SKF Technical Bulletin

VKML 85000 – Sostituzione catena

Opel/Vauxhall Agila, Astra, Corsa, Meriva, Tigra
1.0, 1.2, 1.4 petrol engines

OE/SKF Modifica disegno puleggia albero a camme

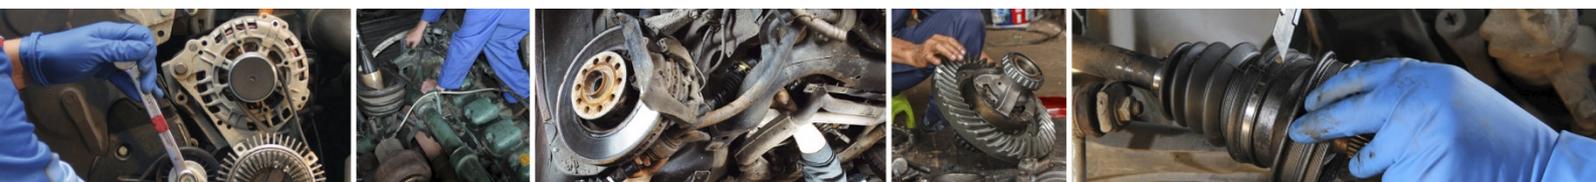
GM ha modificato il disegno delle pulegge dell'albero a camme per le applicazioni riportate sopra. Il primo montaggio prevede pulegge sintetizzate con distanziatori integrati, mentre il secondo montaggio prevede pulegge pressate senza rondelle. GM offre solo l'ultimo disegno..

In conformità con GM, SKF offre ora le due rondelle separate che coprono entrambi i montaggi.

Primo montaggio
fino a motore n. 19DN0327

Secondo montaggio
da motore n. 19DN0328

Montaggio rondelle

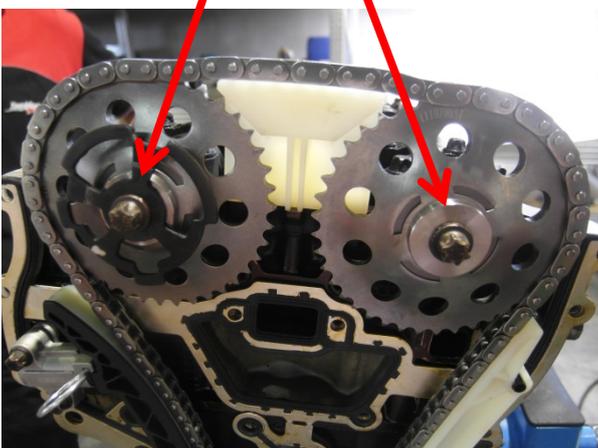
La superficie piana della rondella deve essere posizionata sulla testa del bullone per evitare di danneggiare la piastra.

Attenzione! Ingranaggi in acciaio sintetizzato e pressato, non devono essere miscelati.
